福北线给水管道改造及原水管道新建工程
下穿福州绕城高速公路施工方案

安全影响评价报告

中交综合规划设计院有限公司
2022年7月

图 4-1 预留高速公路扩建空间示意图

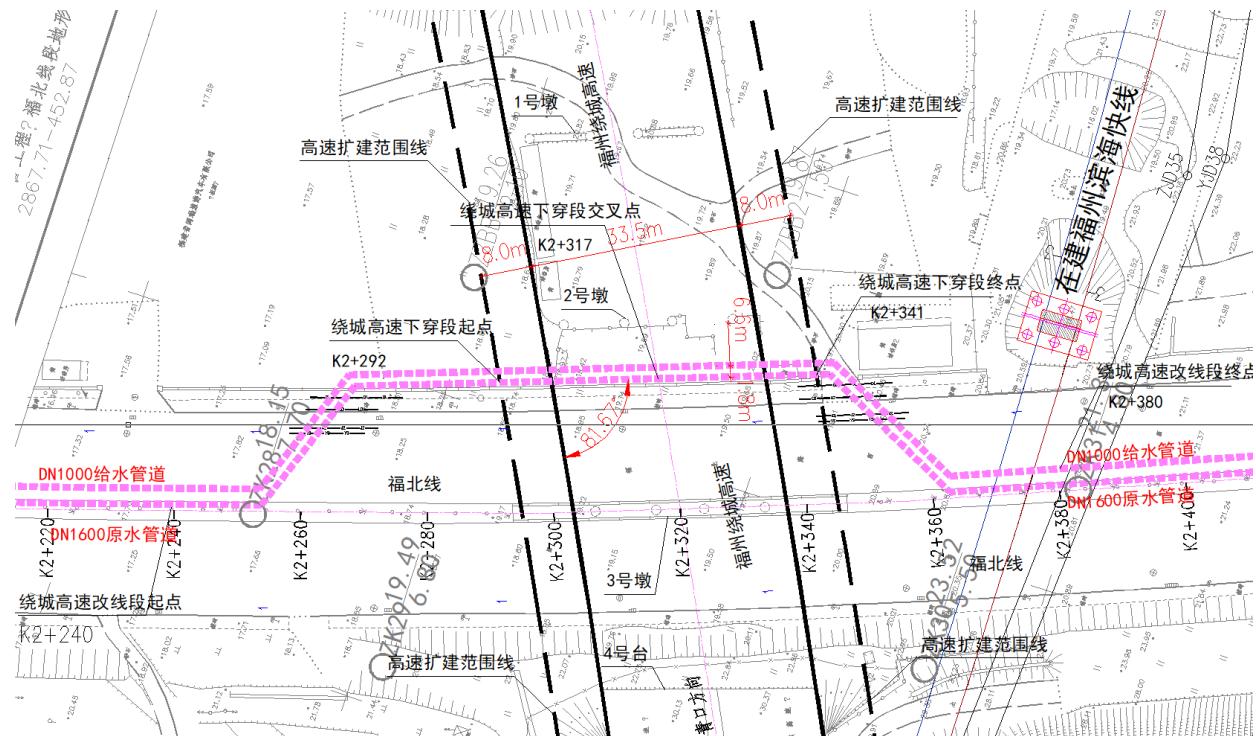
①评估意见：本工程与高速公路青桥分离立交桥交叉处现状高速公路为双向六车道，设计单位已按我司建议预留高速公路两侧各8m的空间，基本满足高速公路远期扩建八车道的需求。评价认为拟建管道实施后对该段高速公路影响较小，满足高速公路运营、施工、养护等作业的安全净距，对未来高速公路扩建的影响较小。

图 6-1 本项目下穿高速基坑开挖横断面图（修编后）

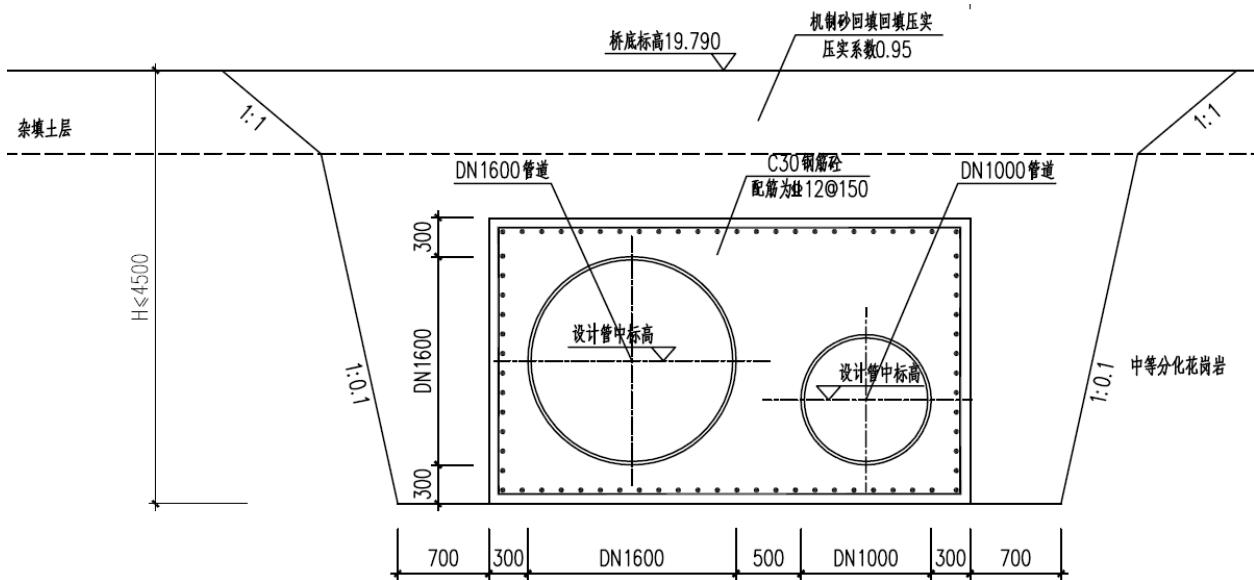
专家意见 1：进一步探明地质水文情况的基础上，选用安全可靠的基坑开挖坡率及支护措施。

执行情况：已调整开挖放坡坡率，详见附图。

评估核查：设计单位已按意见将基坑上部杂填土层的开挖坡率由 1:0.5 调整为 1:1，方案基本可行。更新设计方案后的开挖横断面图如下：

图 6-2 本项目高速桥下施工段临近桥墩保护示意图

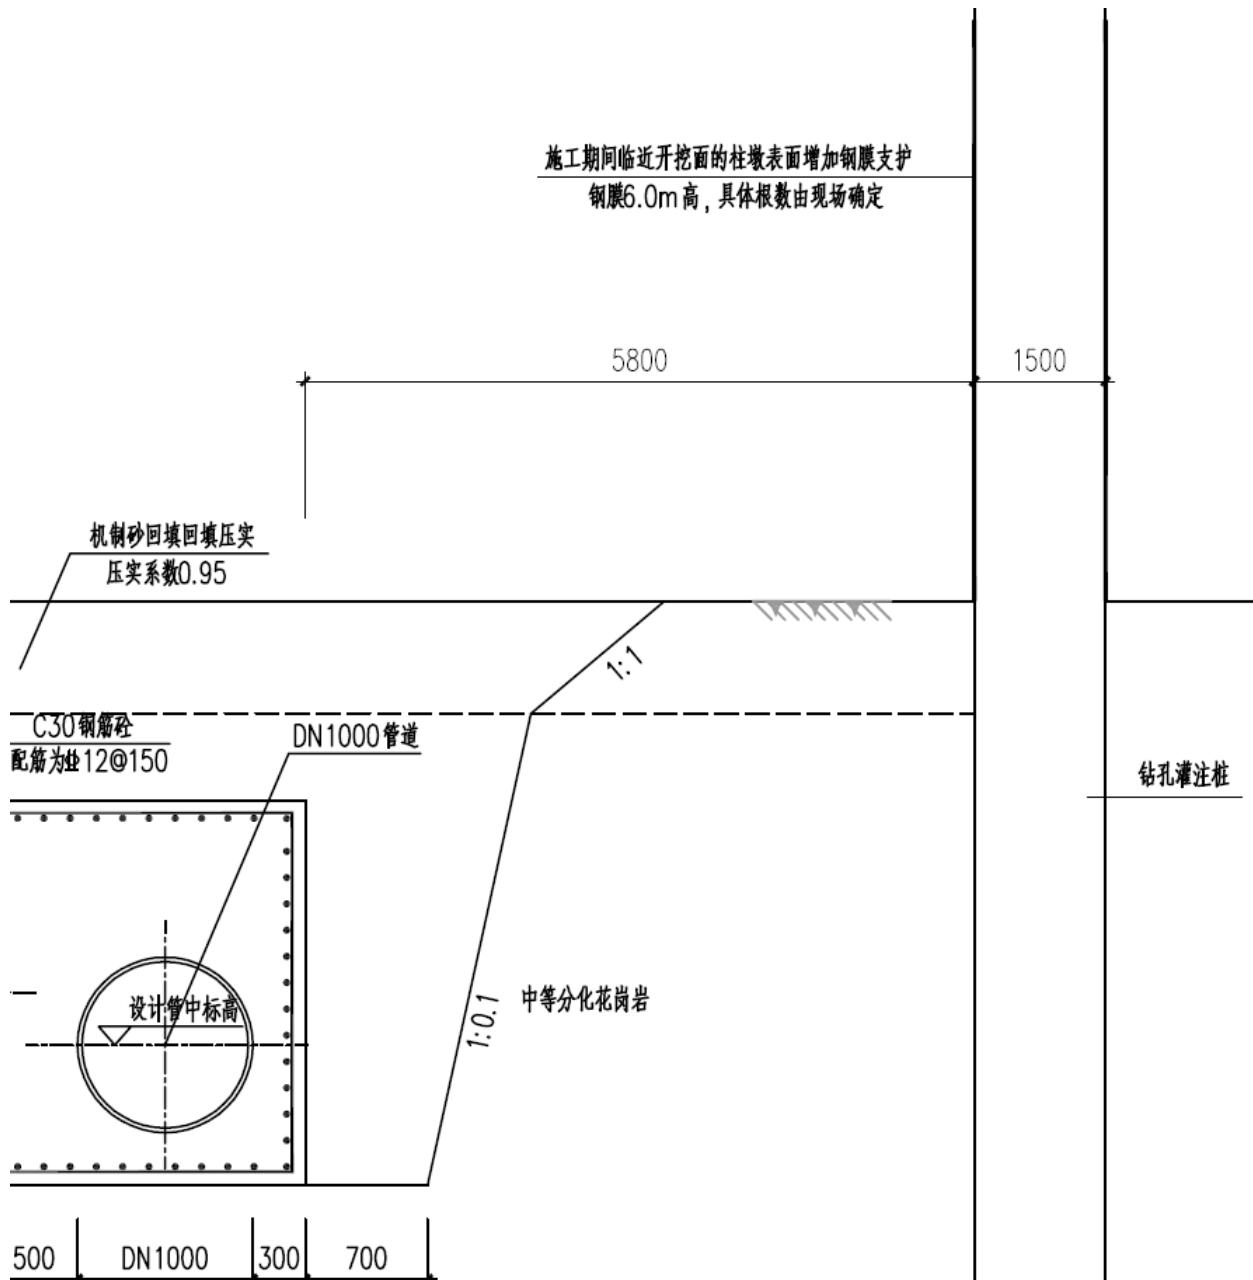
专家意见 3：完善施工期间对桥梁结构保护内容。

执行情况：已调整，施工期间增加钢膜对柱墩的保护，详见附图。

评估核查：设计方案按意见补充了施工期间增加钢膜对柱墩的保护，方案可行。临近桥墩保护示意图如下：
